konstrukce sil. III/27247 Machnín

1. a 2. etapa

Rekonstrukce sil. III/27247 Machnín, pokládka povrchové vrstvy, návrh DIO

Rekonstrukce sil. III/27247 Machnín

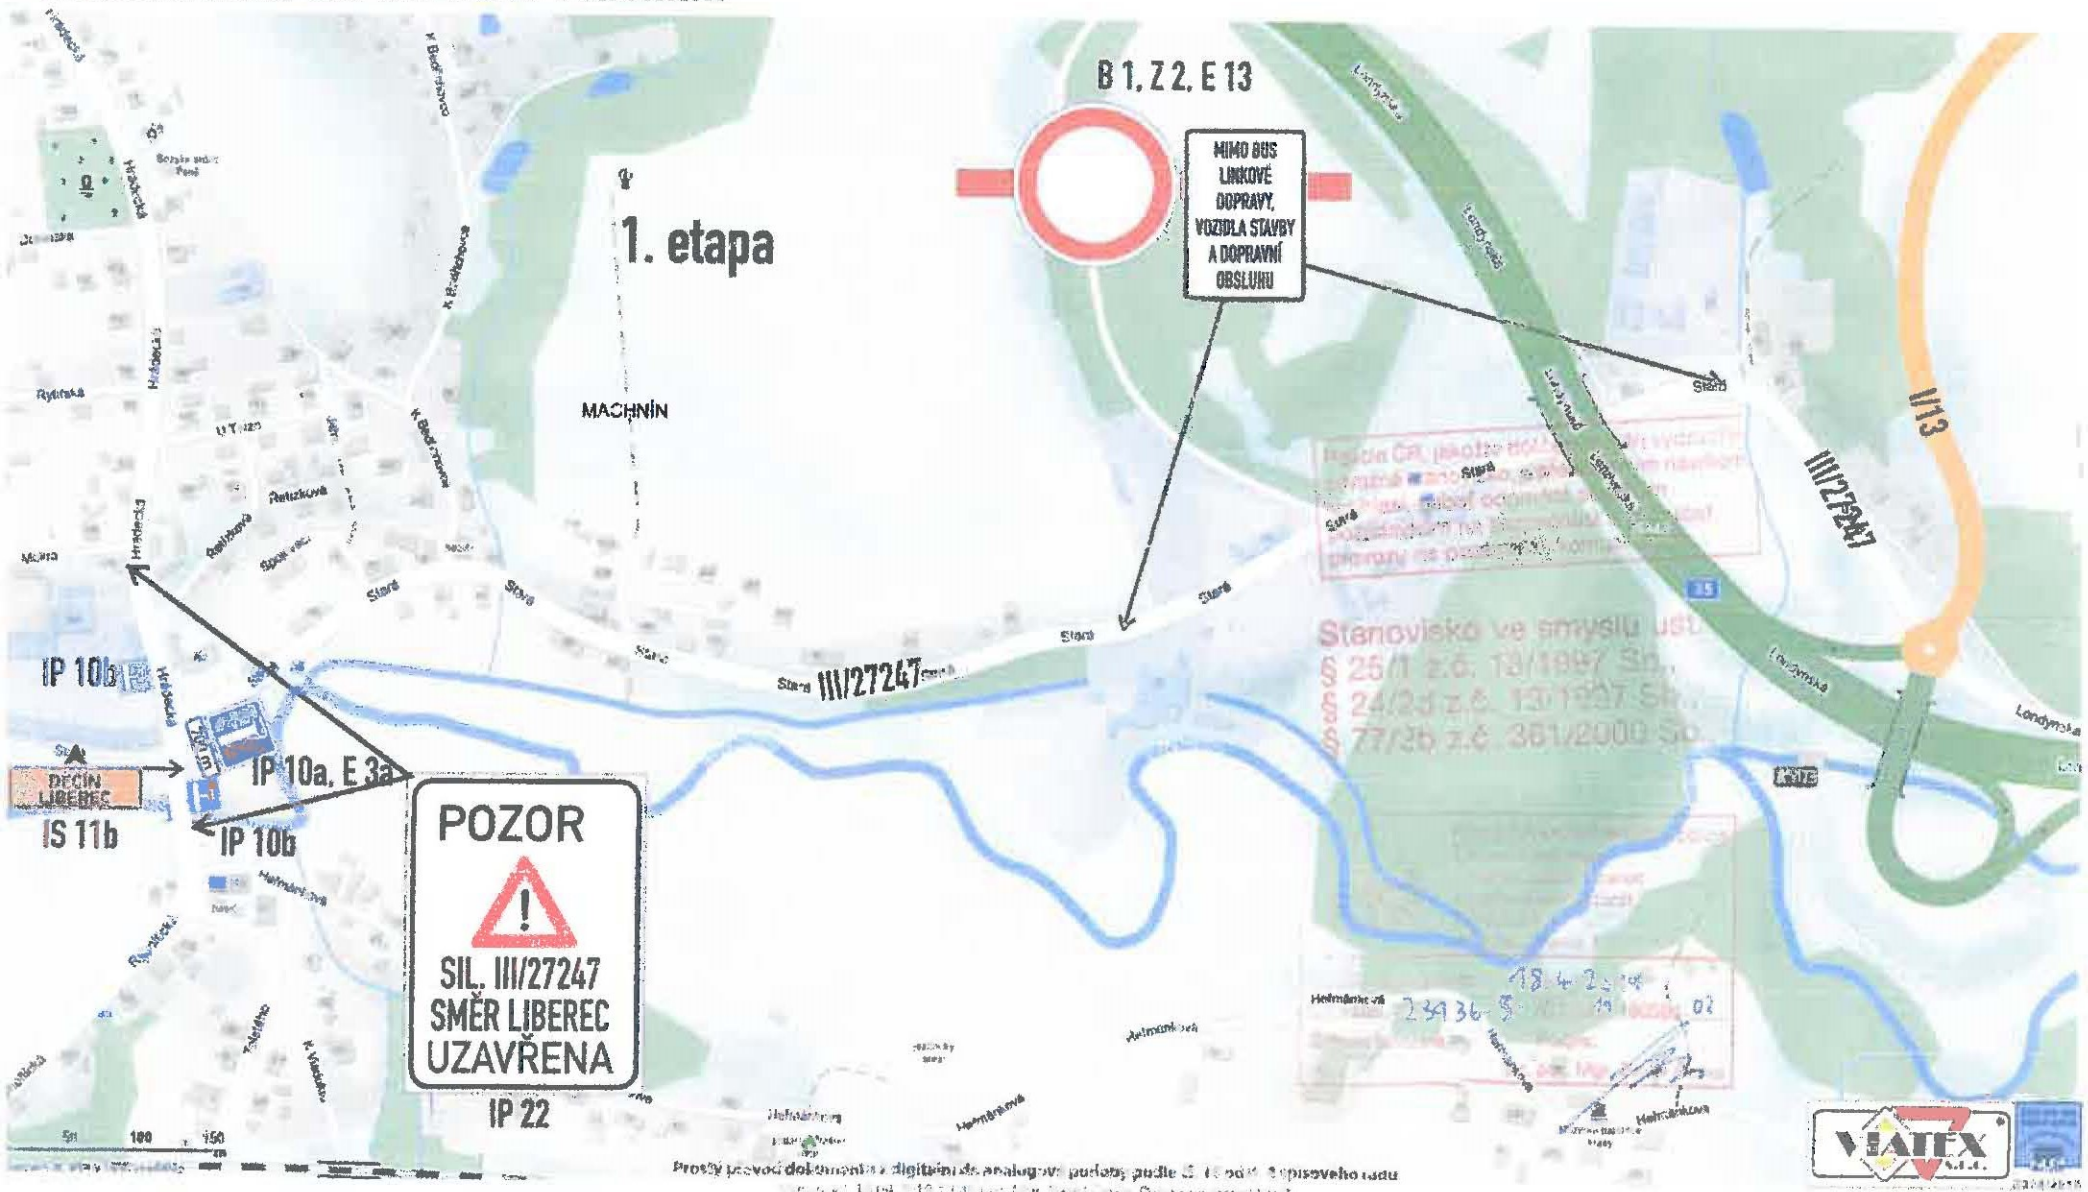
Podle ČR, jakási dotazy origin vydávající
zveřejněno stanoviště, s proloženy návrhem
místní, nebo odpovídá obecní
požadavky na bezpečnost a plynulost
převahu na pozemních komunikacích

Stanoviště ve smyslu ust.
§ 25/1 z.č. 13/1997 Sb.,
§ 24/2d z.č. 13/1997 Sb.,
§ 77/2b z.č. 361/2000 Sb.

úplná uzavírka 3 dny,
zhotovitel informuje rezidenty v dostatečném předstihu

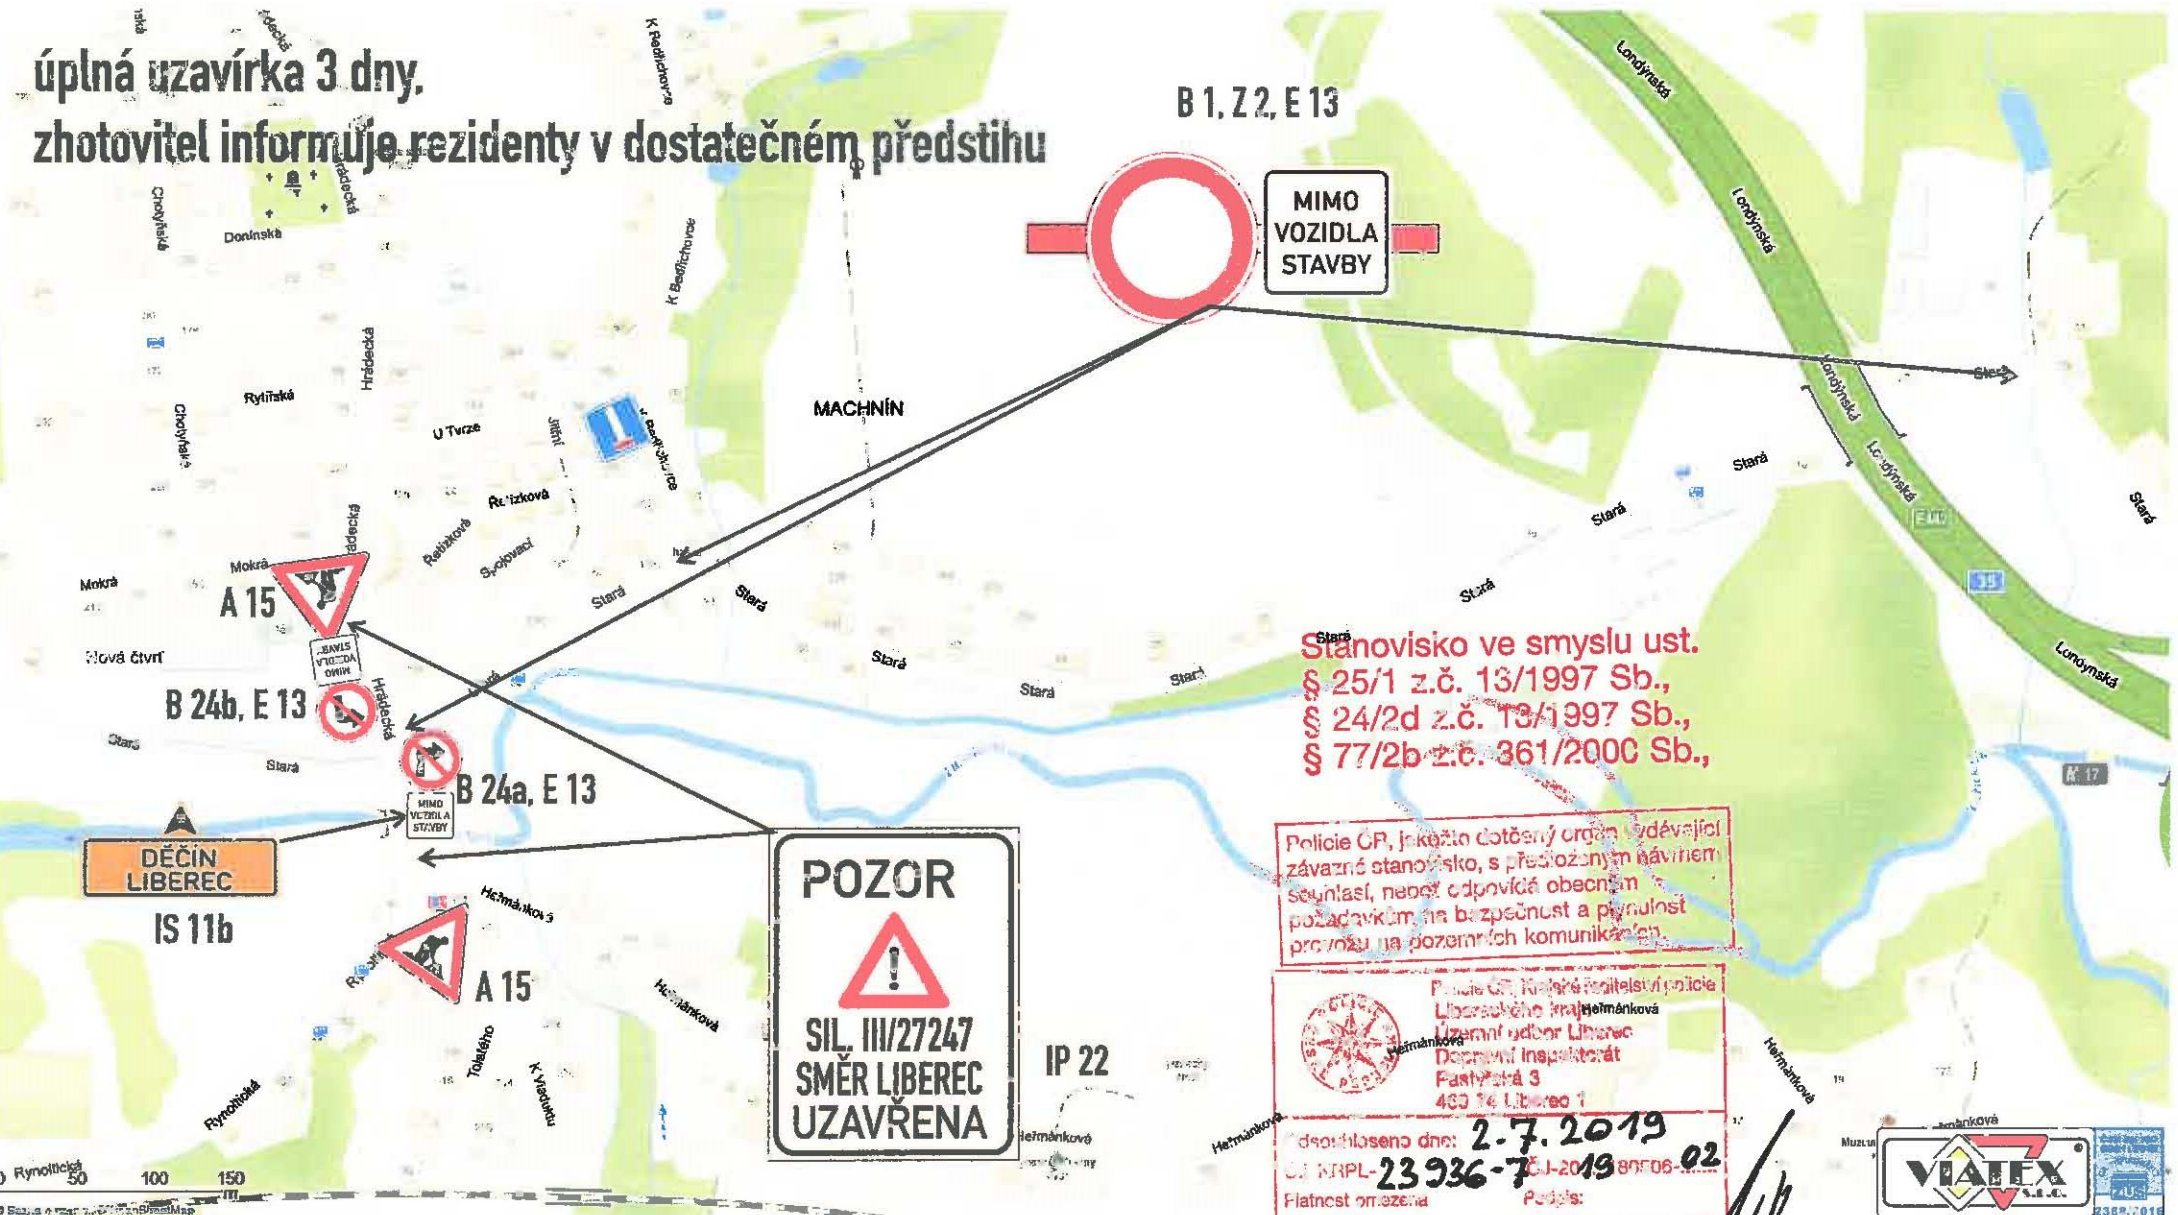
Stanovisko ve smyslu ust. § 25/1 z.č. 13/1997 Sb., § 24/2d z.č. 13/1997 Sb., § 77/2b z.č. 361/2000 Sb.,

Policie ČR, jakožto dotčený orgán vydávající závazné stanovisko, s předloženým návrhem souhlasí, neboť odpovídá obecním požadavkům na bezpečnost a plynulost provozu na pozemních komunikacích.

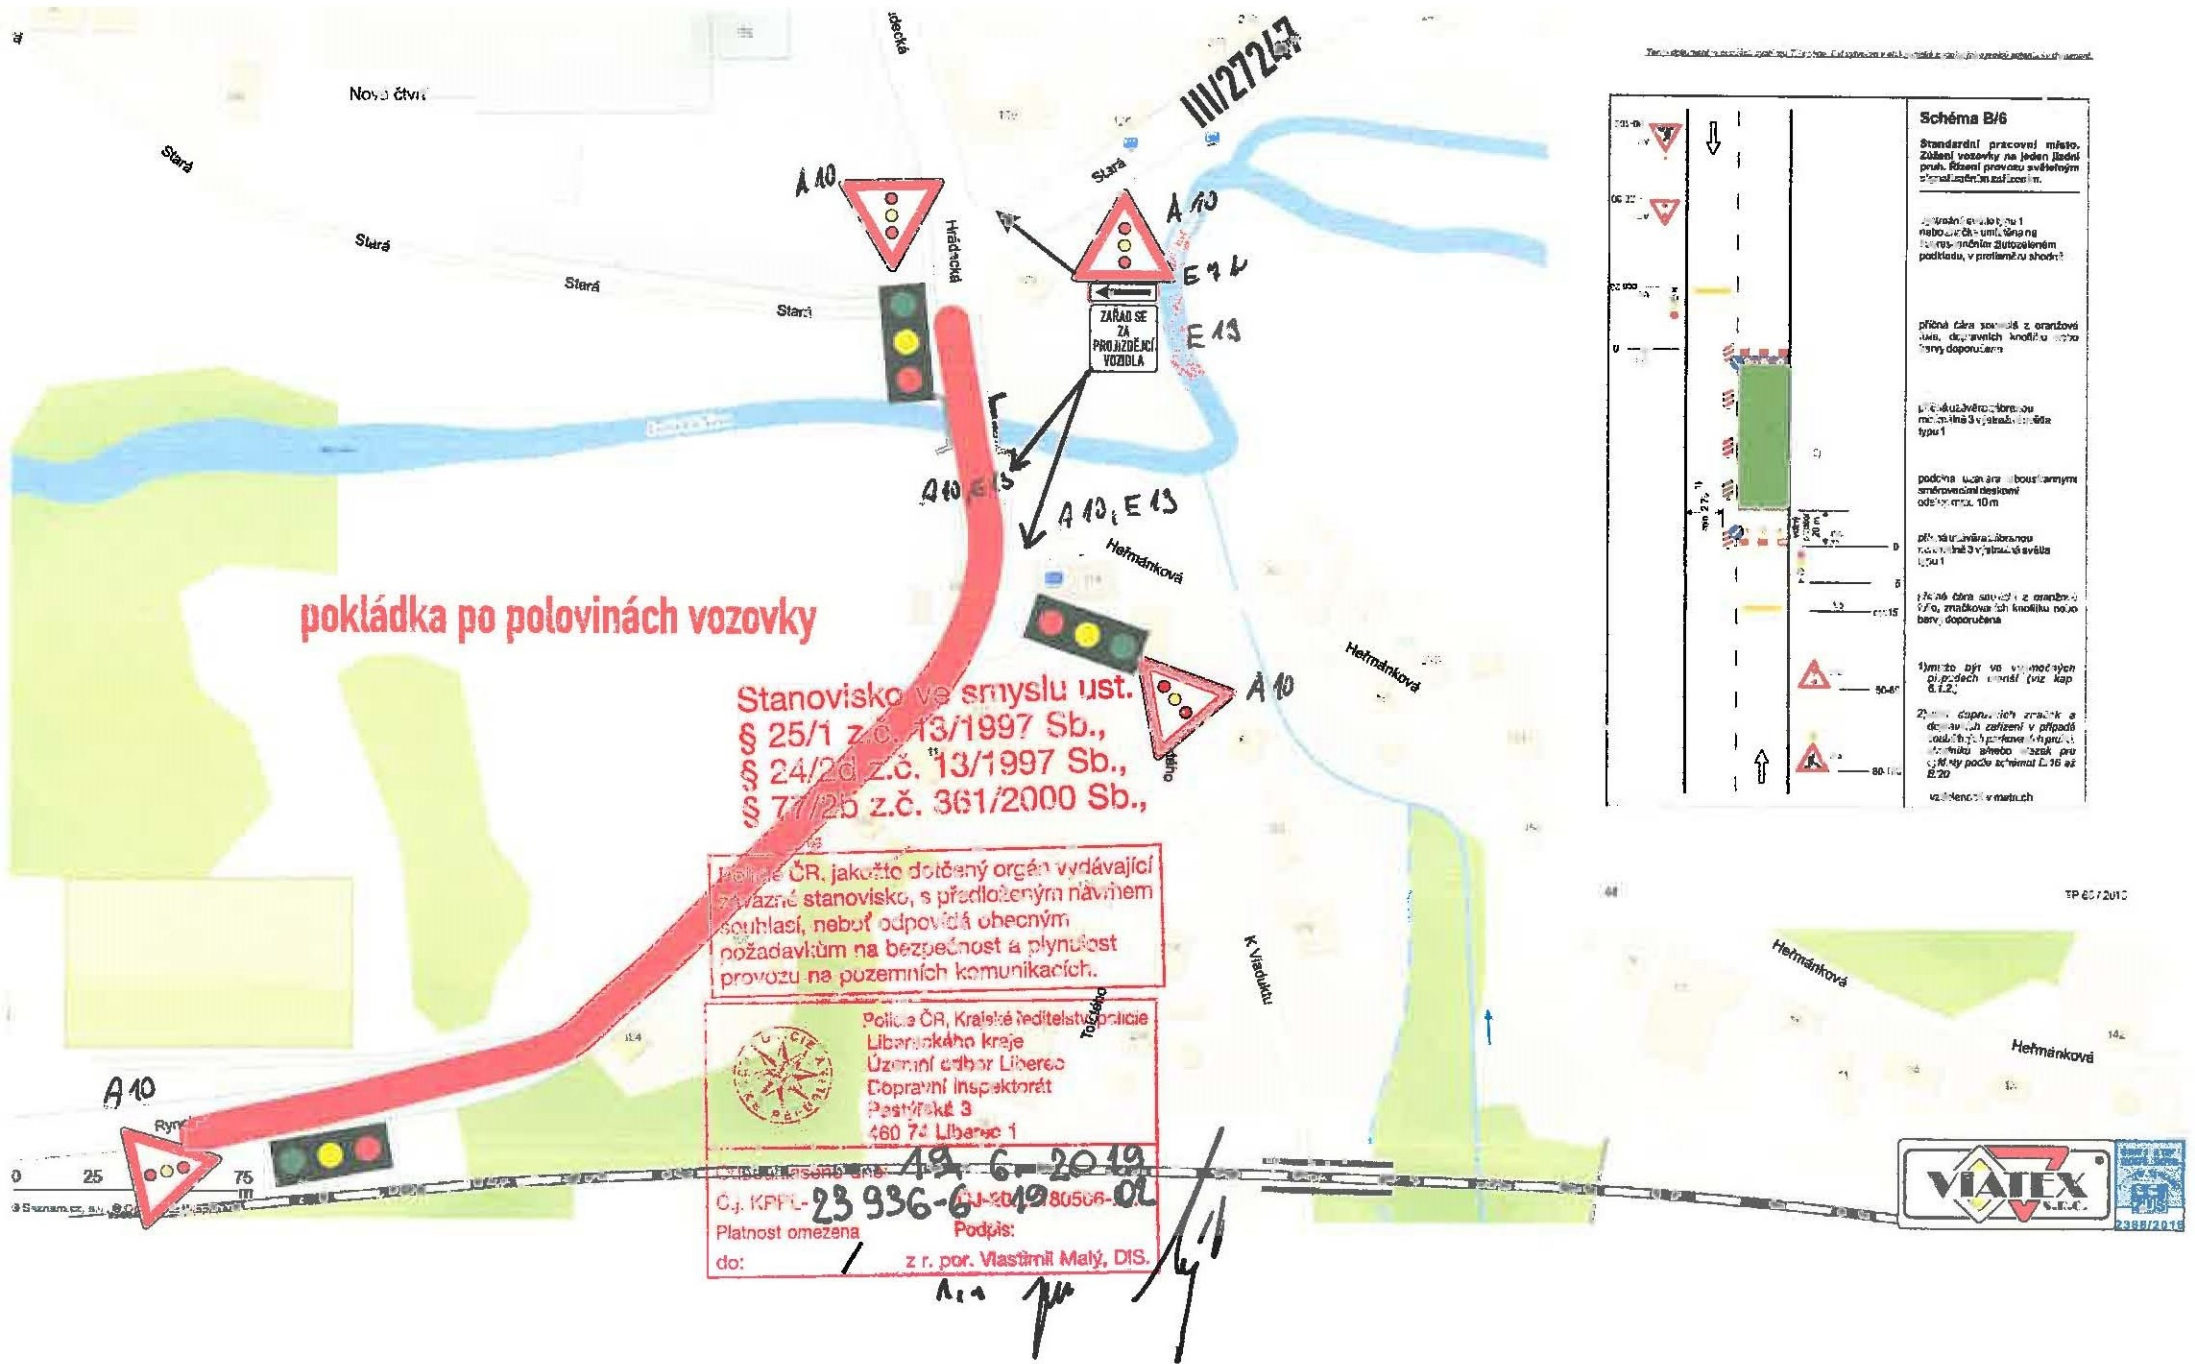
Stanovisko ve smyslu ust. § 25/1 z.č. 13/1997 Sb., § 24/2d z.č. 13/1997 Sb., § 77/25 z.č. 361/2000 Sb.,

Příloha ČR, jakožto dotčený orgán vydávající závazné stanovisko, s předloženým návrhem souhlasí, neboť odpovídá úhcným požadavkům na bezpečnost a plynulost provozu na pozemních komunikacích.
